Odpowiedzi na zapytania do przetargu pn.:

„Budowa budynku usługowego wraz z obiektami małej infrastruktury, tężnią solankową i infrastrukturą towarzyszącą w msc. Zagnańsk”.

Odpowiedzi na pytania z dnia 01.12.2023 r.

**MAPA Z INWENTARYZACJI POWYKONAWCZEJ
ŚCIEŻKI DYDAKTYCZNEJ**

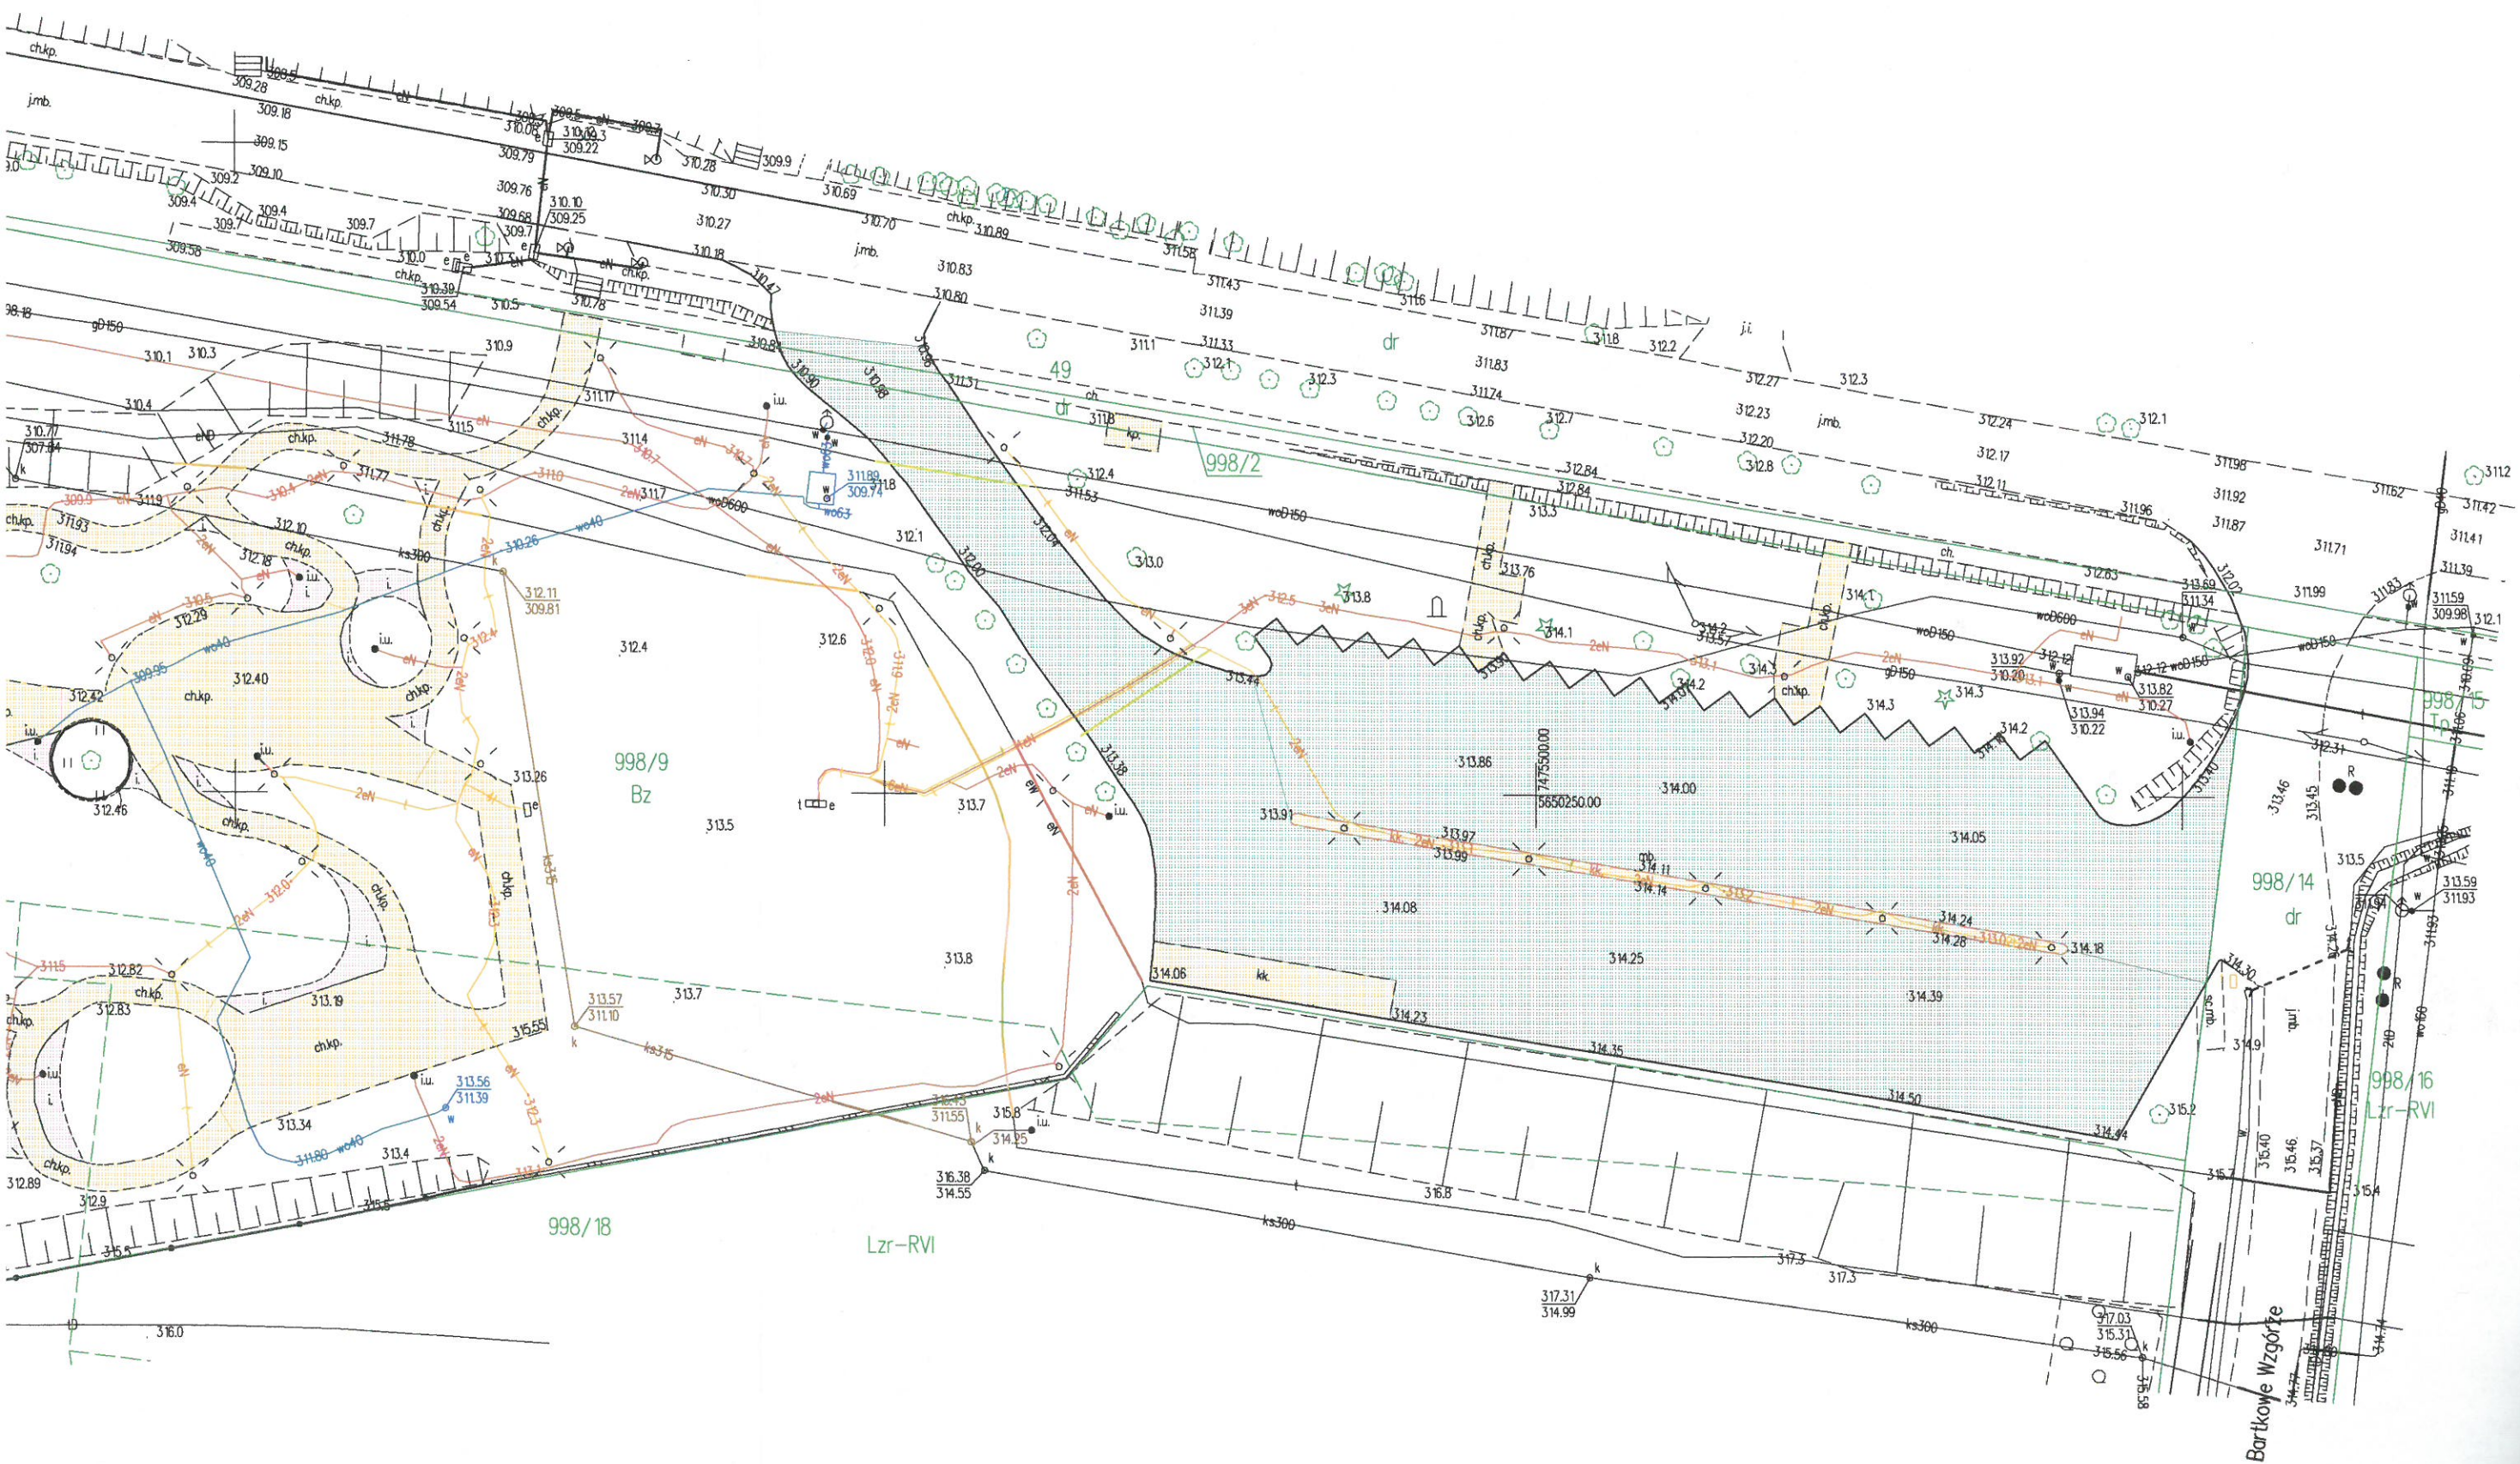
3. Prosimy o potwierdzenie, że w ramach postępowania należy uwzględnić koszty wykonania nawierzchni utwardzonych z płyt chodnikowych betonowych ozdobnych w ilości 900m² (zgodnie z załączonym przedmiarem) jako ciągi piesze. lub/i o oznaczenie etapów I i II dot. PZT ze względu na konieczność wydzielenia robót, które zostały wykonane w ramach inwestycji w I etapie robót oraz tych, które zostały do wykonania.

Ad. 3 W ramach postępowania należy uwzględnić koszty wykonania nawierzchni utwardzonych z płyt chodnikowych betonowych ozdobnych w ilości 900m². W celu ułatwienia wydzielenia robót dla etapu II Zamawiający zamieszcza mapę z inwentaryzacji geodezyjnej powykonawczej dla robót wykonanych w etapie I.
